Keuringsverslag van een elektrische laagspanning- en zeer lage spanningsinstallatie

Datum keuring: 16/07/2025

Straatnaam Schriekstraat
Huisnummer 39
Busnummer
Postcode 2223
Gemeente Schriek
Land België

Controlebezoek van een oude huishoudelijke elektrische installatie van een wooneenheid bij verkoop op vraag van de verkoper volgens (KB 08/09/2019) - AREI Boek 1- 8.4.2. en 8.2.1. en 4.2.4.3.

Afbeelding schakel- en verdeelbord:

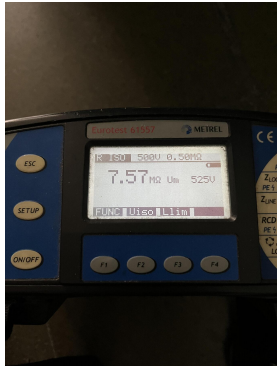
- I3.07 Een demonteerbaar aansluitstuk (aardingsonderbreker) dient aangebracht te worden in de aardgeleider teneinde de meting van de aardweerstand mogelijk te maken. (Boek 1 Onderafdeling 5.4.3.5.)

- I5.11 Niet gebruikte invoeringen van het verdeelbord zijn niet correct of onvoldoende afgedicht. (Boek 1 Afdeling 5.1.4. en 4.2.2.3.)
- I5.14 De nominale spanning dient duidelijk vermeld te worden op een oordeelkundig gekozen plaats. (Boek 1 Onderafdeling 3.1.3.3.)

- I6.04 Een differentieelstroombeschermingsinrichting met een gevoeligheid van 30mA is te plaatsen voor installaties van badkamer, wasmachine, vaatwas, droogkast en/of gelijkaardige toestellen. Deze dient ondergeschikt te zijn aan de hoofddifferentieelstroombeschermingsinrichting (Boek 1 Onderafdeling 7.1.4.3. en 4.2.4.3.)

- I6.09 Er is geen bescherming door een differentieelstroombeschermingsinrichting met een gevoeligheid van max. 30mA voorzien voor contactdozen zonder aardpen. (boek 1 afdeling 8.2.1 punt 6)

- I8.02 Stroomkringen voor contactdozen dienen minimaal uitgevoerd te worden met een draadsectie van 2,5mm2. (Boek 1 Onderafdeling 5.2.1.2.)
- I8.04 Gemengde stroombanen (verlichting en contactdozen) moeten uitgevoerd worden met leidingen met een minimale doorsnede van 2,5mm2. (Boek 1 Onderafdeling 5.2.1.2.)

- I8.21 Kabeldoorvoeren uit te voeren met wartels of gelijkwaardig bescherming. (Boek 1 Onderafdeling 5.2.6.1.)
- I9.07 Niet alle contactdozen op LS zijn kinderveilig conform NBN C 61-112-1:2017. (Boek 1 Onderafdeling 1.4.2.3. en 5.3.5.2.)

- I9.13 Elektrisch materieel zonder bodem mag niet rechtstreeks op brandbaar materiaal geplaatst worden. (Boek 1 Onderafdeling 5.1.1.2.)
- N12 De elektrische installatie was niet volledig toegankelijk, wij hadden geen toegang tot volgende lokalen:
